**INFORME DE HITO DE CONTROL
N° 11071-2021-CG/GRCA-SCC**

**“OBRA: “MEJORAMIENTO DE LOS SERVICIOS ACADÉMICOS
Y ADMINISTRATIVOS DE LA UNIVERSIDAD NACIONAL DE
JAÉN, DISTRITO DE JAÉN, PROVINCIA DE JAÉN,
DEPARTAMENTO DE CAJAMARCA – I ETAPA”**

**HITO DE CONTROL N° 1
“VALORIZACION DE OBRA N° 30”**

Fotografía n.º 02. Muros de contención

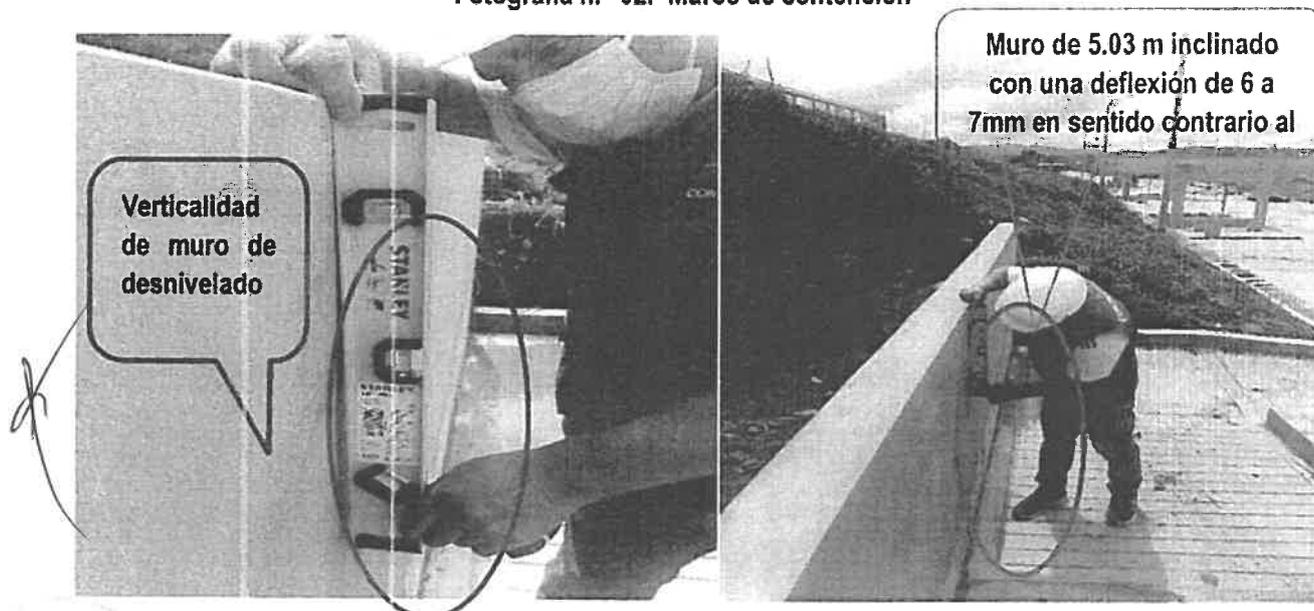
- **Muro de contención exteriores en rampas.** Se evidenció en relación sub partida 01.09.02.03.02 Muros de Contención de la Valorización N° 30, un muro ubicado contiguo a las rampas indicadas en párrafo precedente que conectan a la plaza n.º 3, el mismo que tiene 5.03 m de longitud por 0.15 m de espesor, por una altura de 1.17 m, y que en un lado de su parte superior se aprecia una inclinación de 7mm, condición que podría afectar su funcionamiento frente a las cargas expuestas; lo expuesto de la estructura en cuestión, se muestra a continuación.

Fotografía n.º 11. Áreas de pavimento flexible de estacionamiento con asentamiento.

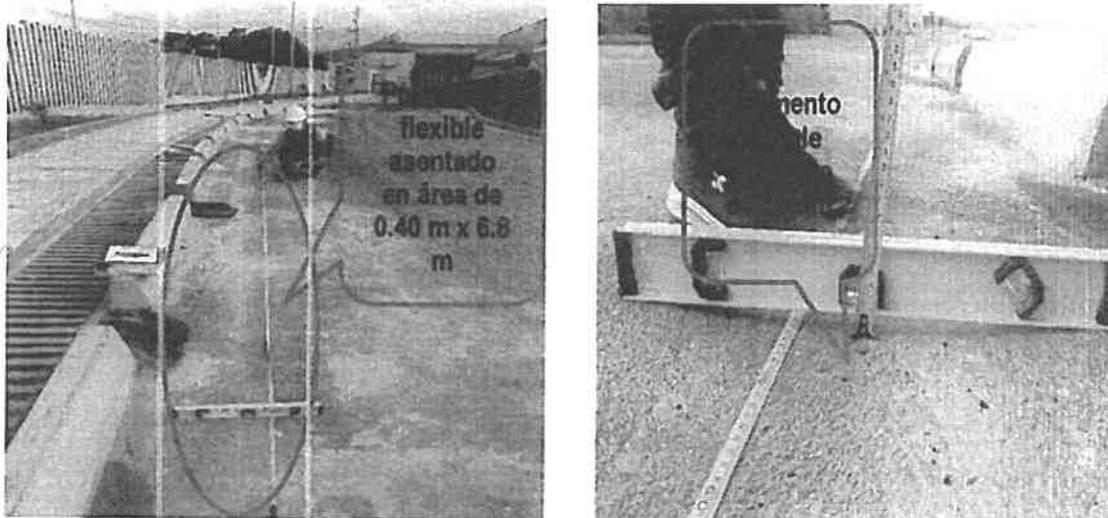
Durante la visita de inspección se verificó que el pavimento del estacionamiento adyacente a la plaza 1 y 2, presentan asentamientos en tres partes generando que el pavimento se deteriore periódicamente debido a la transmisión de cargas vehiculares.

Las áreas del pavimento que presenta asentamientos se detallan seguidamente.

Fotografía n.º 14. Áreas de pavimento flexible de adicional 13, con deformación y fisuras

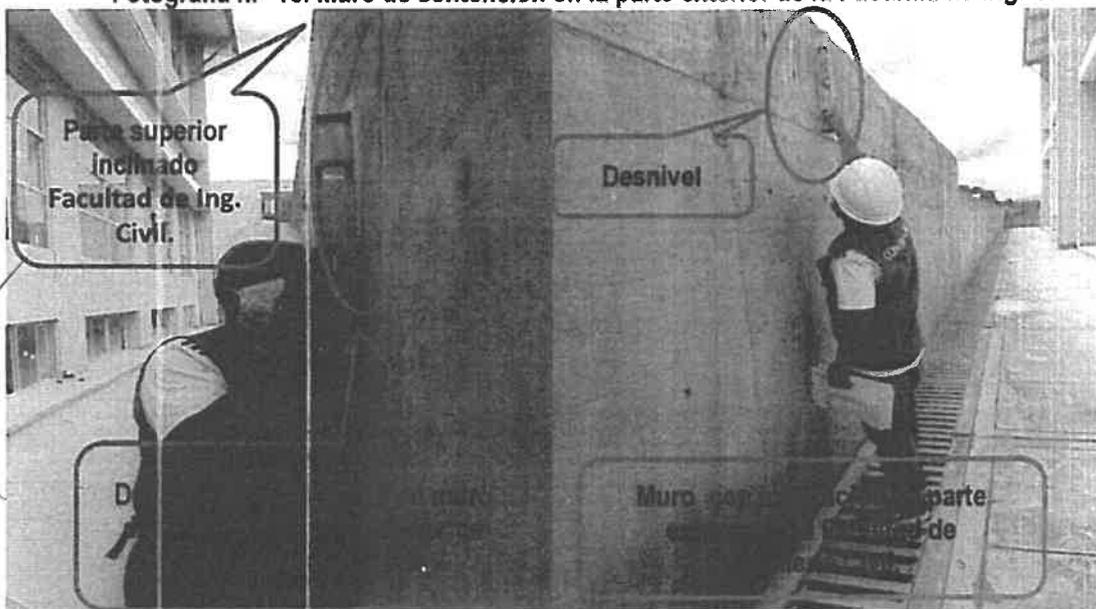
- **Pavimento correspondiente al adicional n.º 13 del ensanchamiento de vía.**

De forma similar a lo anterior, se indica que durante la inspección se observó que el pavimento flexible presenta asentamientos de la capa asfáltica en las siguientes áreas: de 24.40m de longitud x 7.80m de ancho; 4.70m de longitud x 3.40m de ancho; 15.60m de longitud x 1.00m de ancho. Asimismo; se verificó que, frente al acceso al patio de servicios, el pavimento flexible asfáltico presenta fisuras y en estado deteriorado, asentado y deformado en las áreas de 40.70m x 1.00m y 34.20m x 1.10m, conforme se aprecia en la siguiente imagen:

Fotografía n.º 16. Muro de contención en terrazas entre la Facultad de Ingeniería Civil y Facultad de Ingeniería en Industrias Alimentarias desnivelado y desaplomado verticalmente.

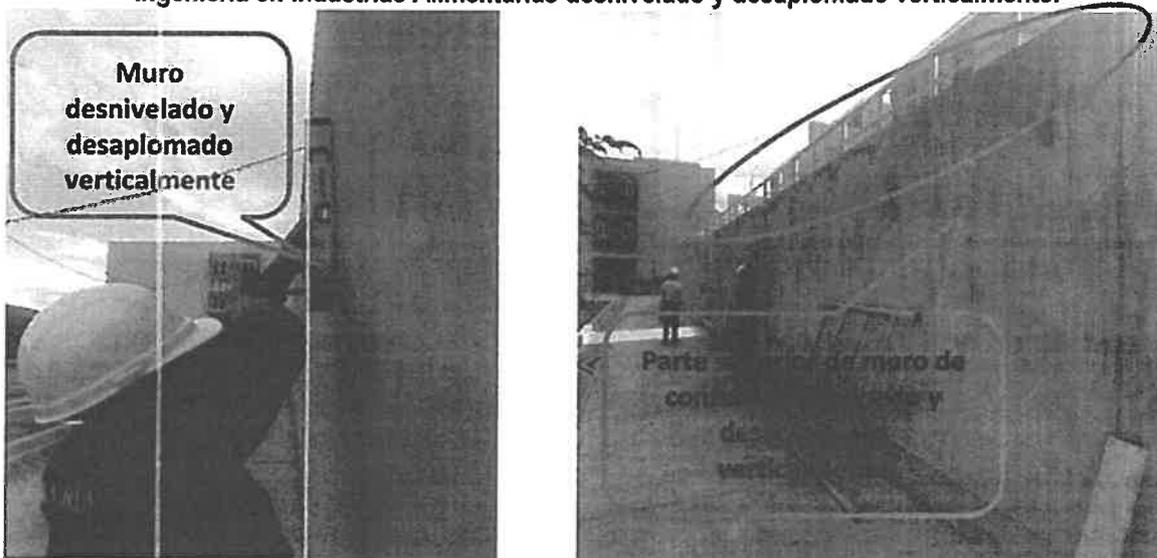
El muro de contención de la terraza, de área 13.71m x 2.48m, entre la Facultad de Ingeniería Civil y la Facultad de Industrias Alimentarias, presenta desnivel vertical e inclinación de 3mm, en la parte superior, en dirección hacia explanación; así mismo, se constató la presencia de fisuras de longitudes de 0.40 m, 0.50 m, 0.60 m y 1.77 m en el revestimiento de la cara frontal del muro de contención, tal como se puede apreciar en la siguiente vista fotográfica:

Respecto a lo mencionado, se indica que al apreciarse un muro de contención inclinado se podría tornar inestable debido a que soporta su propio peso y el peso del suelo conjuntamente con el peso de la vereda o loza de la terraza, que apoya en su pantalla, estando propenso a mayor inclinación y posteriormente a desplazamientos laterales y a la presentación de fallas del muro debido a empujes interiores ocasionados por el peso de la loza de concreto o veredas de las terrazas y el peso del suelo de las veredas mencionadas.

Fotografía n.º 18. Vereda y sardinel de vereda fisurado en zona exterior de cerco perimétrico.

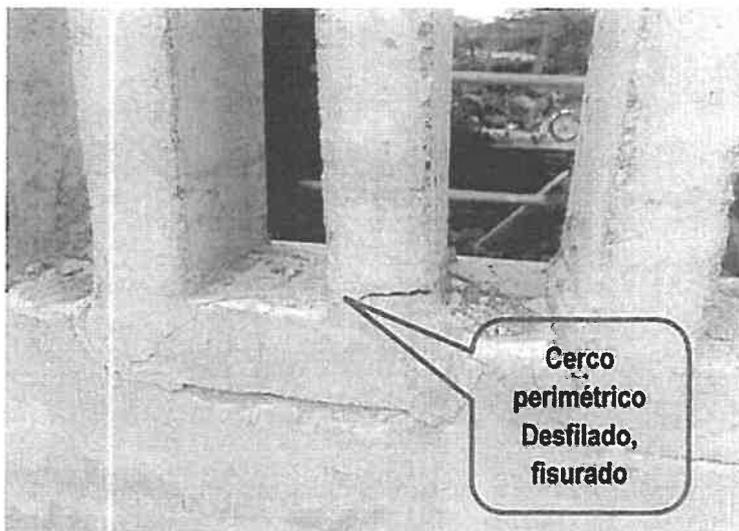
- Vereda y sardinel de veredas en exteriores de cerco perimétrico, frente a la carretera asfaltada Jaén - San Ignacio, presenta asentado y fisurado, en longitudes de 1.80 m y 21.20 m, tal como se aprecia en las siguientes imágenes.

Fotografía n.º 20. Cerco perimétrico con fisuras y deformación.

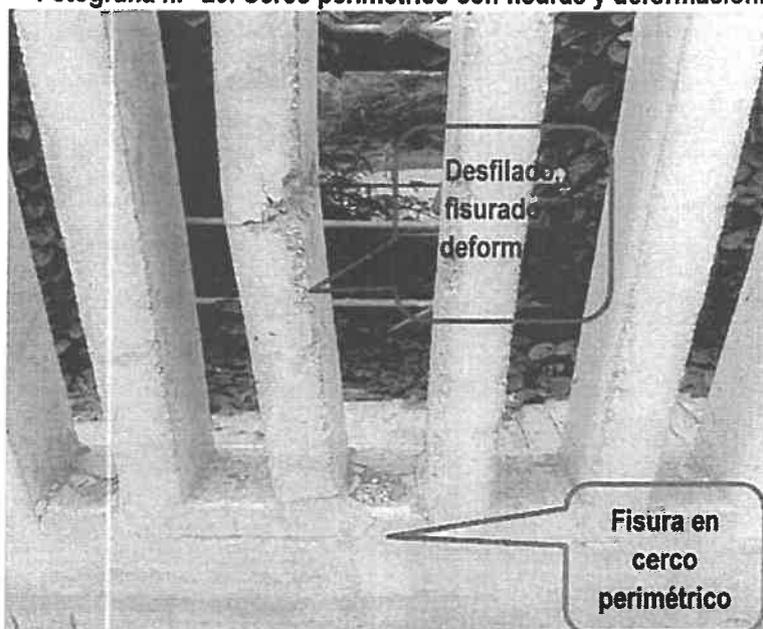
Durante la visita de inspección se evidenció que en algunas partes el cerco perimétrico prefabricado instalado, presenta fisuras y deterioro como se puede evidenciar en las imágenes siguientes:

Fotografía n.º 22. Techo de la Edificación de Ingeniería Forestal con fisuras.

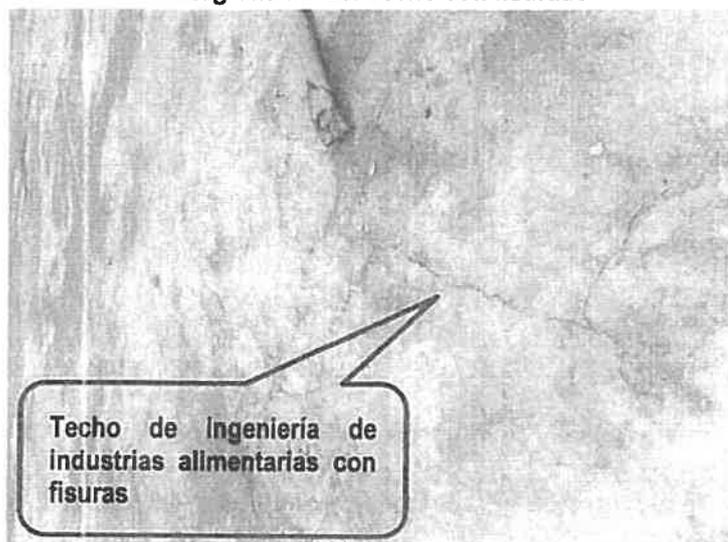
Durante la inspección se observó que el techo de la facultad de ingeniería forestal presenta fisuras estando expuesta a filtración de agua de lluvia en la estructura del techo causando el deterioro del mismo, lo mencionado se puede observar en la imagen siguiente.

Fotografía n.º 25. Muro de contención desplomado, inclinado, desnivelado verticalmente y deformado.

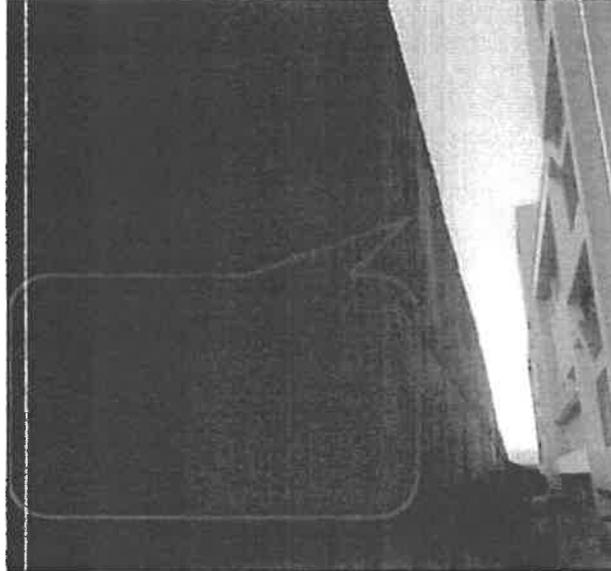
Muro de contención ubicado a espaldas de la Facultad de Ingeniería Forestal y Medio Ambiente presenta desnivel de verticalidad, inclinación, fisuras de 1mm a 2mm, en una longitud de 2.35m, la longitud total de muro es de 72.85 ml.

Respecto a lo mencionado, se indica que al apreciarse el muro de contención inclinado, este se tomaría inestable debido a que soporta su propio peso y el peso del suelo conjuntamente con el peso de la vereda o loza de la terraza, que apoya en su pantalla, estando propenso a mayor inclinación y posteriormente a desplazamientos laterales y a la presentación de fallas del muro debido a empujes interiores ocasionados por el peso de la loza de concreto o veredas de las terrazas y el peso del suelo de las veredas mencionadas. Por otro lado, estaría más propenso a fallar ante un movimiento sísmico debido a la inclinación y desplomado vertical del muro, y sin contrafuertes.

Fotografía n.º 26. Muros desnivelados respecto a las columnas y con inclinación

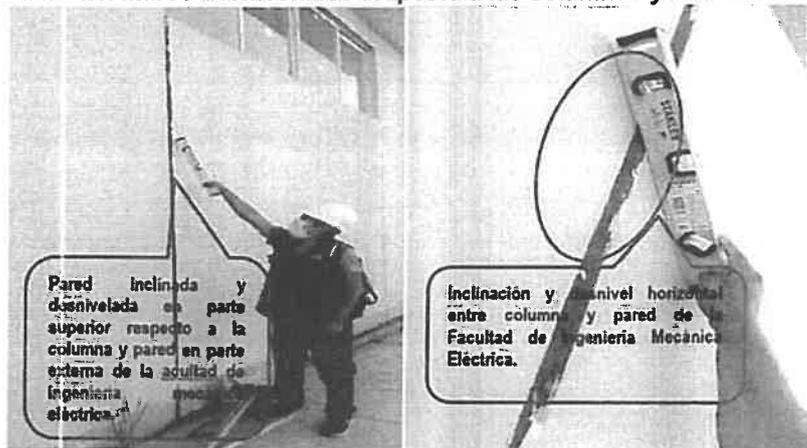
Durante la visita de inspección se verificó que, en la parte externa del edificio, 3 muros no confinados respecto a columnas, presentan desnivel de 4.5 mm a 5 mm, así como también presenta desplomado verticalmente.

Al respecto, de que un lado de los muros o tabiques construidos dentro de un sistema aporticado presenten inclinaciones y desniveles, se desprender que el proceso constructivo seguido para su ejecución no habría cumplido con los controles técnicos correspondientes.

Fotografía. n.° 30. Pase aéreo con tubería con pendiente no uniforme y con deflexión

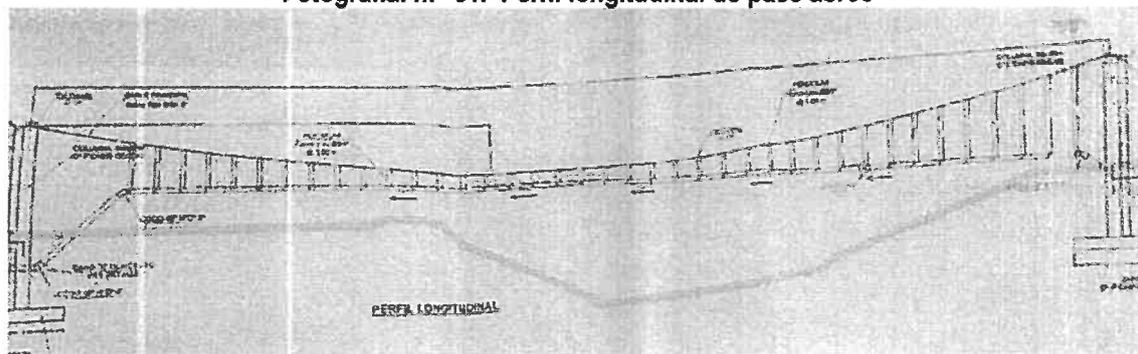
Durante la inspección realizada por la comisión de control el 21 de mayo de 2021, se verificó que la tubería de PVC- U 250 - 200 mm instalada en el pase aéreo, es sostenida por péndolas de acero liso de $\varnothing 3/4"$ y estas a su vez de un cable tipo Boa de $\varnothing 2"$, no obstante, la citada tubería presenta deflexiones u ondulaciones, tal como se muestra a continuación.

Respecto a lo anterior, se menciona que la tubería PVC Φ 8" para desagüe al no tener la pendiente uniformizada se genera pérdida de carga del flujo de desagüe y posible sedimentación de residuos sólidos y necesitaría mayor presión para su impulsión.

Fotografía n.º 37. Lavatorio sin instalación de accesorio de trampa "P" y grifo.

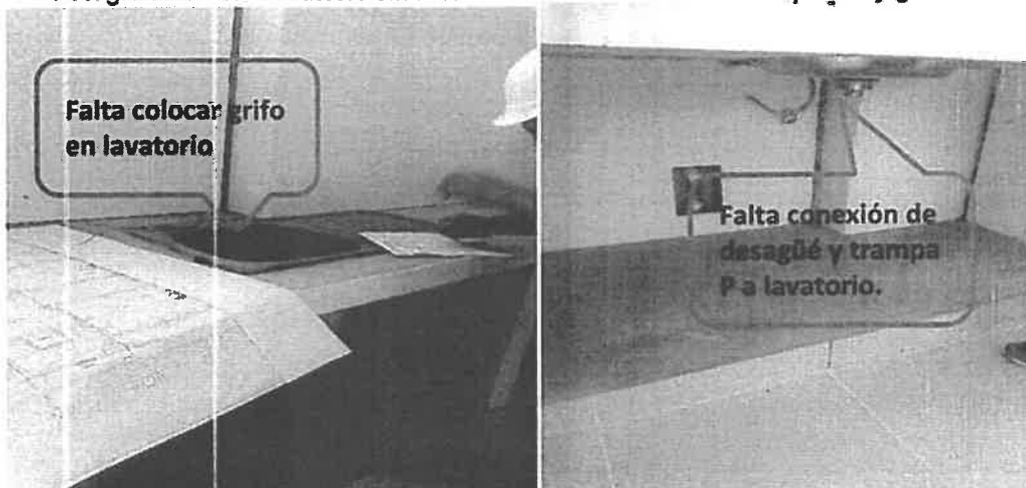
CAFETERIA. Durante la vista de inspección se observó que en el primer nivel de Facultad. Falta colocar los accesorios como grifo en lavatorio de cafetería, trampa P de lavatorio, en mesa de cafetería, falta Instalación de accesorios en lavatorio.

Fotografía n.º 01 y 02. Rampas con fisuras

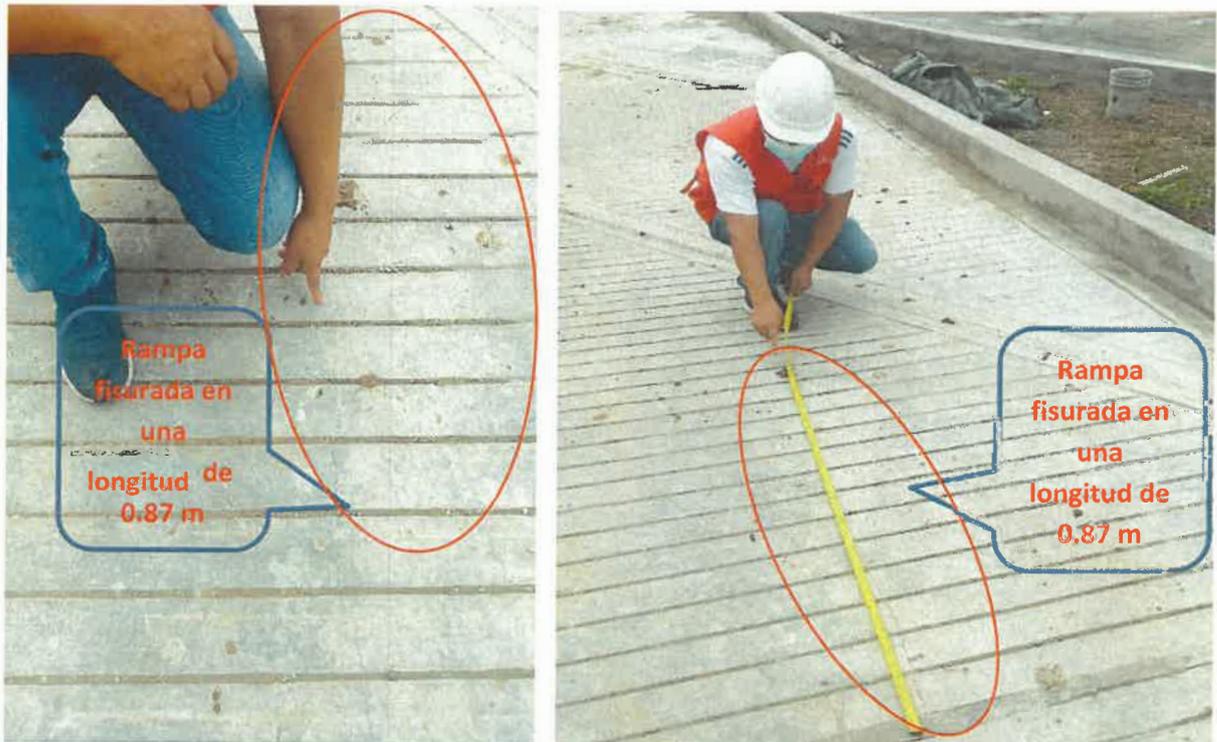
Rampas - concreto f'c: 175 kg/cm², Rampas que conecta la plaza n.º 3. presenta fisura en una longitud de 1.92 m, 0.87 m.

Fotografía n.º 17 y 18. Pavimentos del estacionamiento adyacente a la plaza 1 y 2

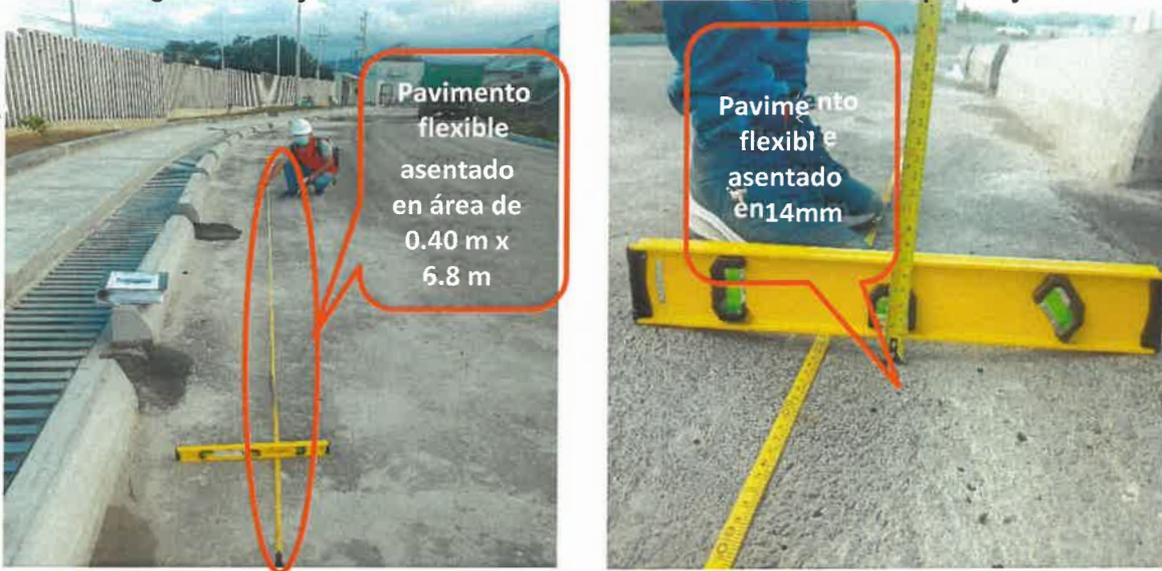
Item	Ancho	Lar @	Área (m ²)	Asentamiento
1	1.00	4.20	4.20	4 mm a 10 mm
2	0.40	6.8	2.72	8 mm a 14 mm
3	0.40	9.00	3.6	14 mm a 25 mm

Fotografía n.º 24. Estructura de cuneta drenaje pluvial

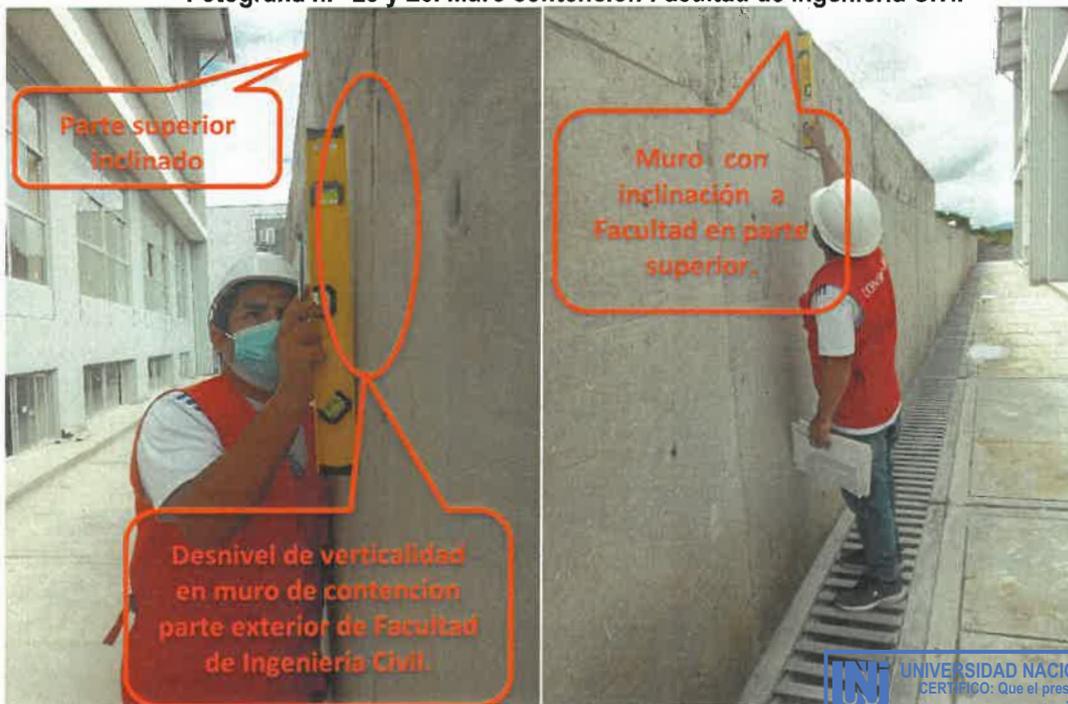
Estructura de cuneta de drenaje pluvial (Obra complementaria), Durante la visita de inspección se verificó parte de la estructura excavada y en proceso de compactación con plancha compactadora, la cuneta se ubicó en la parte posterior del muro de contención de la facultad de Ingeniería civil, longitud de excavación fue de 184.45 m.

Fotografía n.º 43. Junta de veredas Facultad de Ingeniería Civil y Facultad de Ingeniería de Industrias Alimentarias

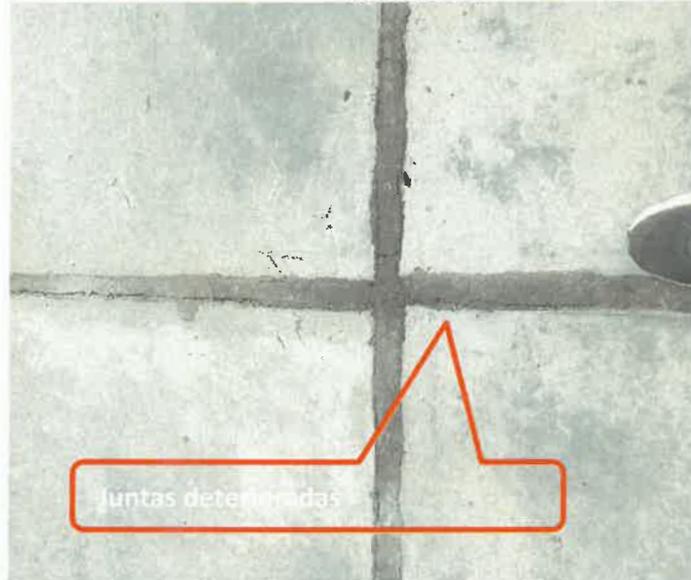
Juntas de veredas de la plaza entre la Facultad de Ingeniería Civil y Facultad de Ingeniería de Industrias Alimentarias, se encuentran en estado deteriorados.

Fotografía n.º 59. Biblioteca

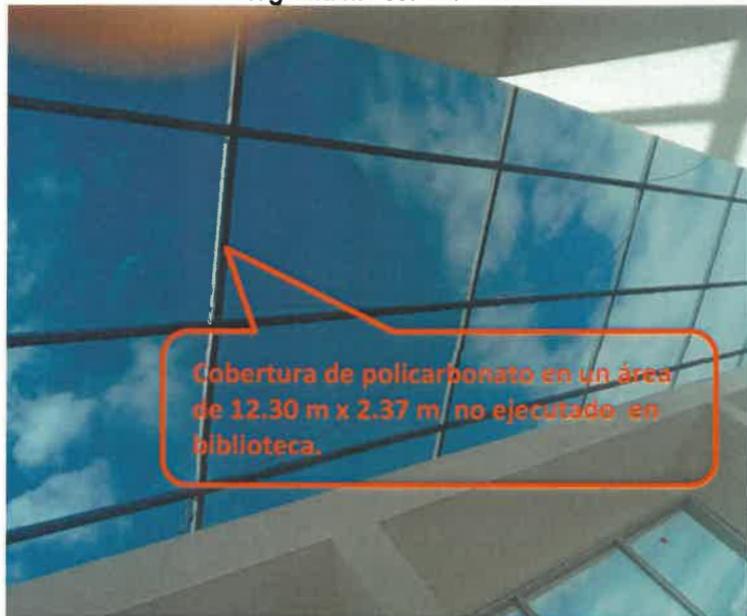
Falta colocar cobertura de policarbonato en un área de 12.30 m x 2.37 m aproximadamente en estructuras metálica en techo de tragaluz.
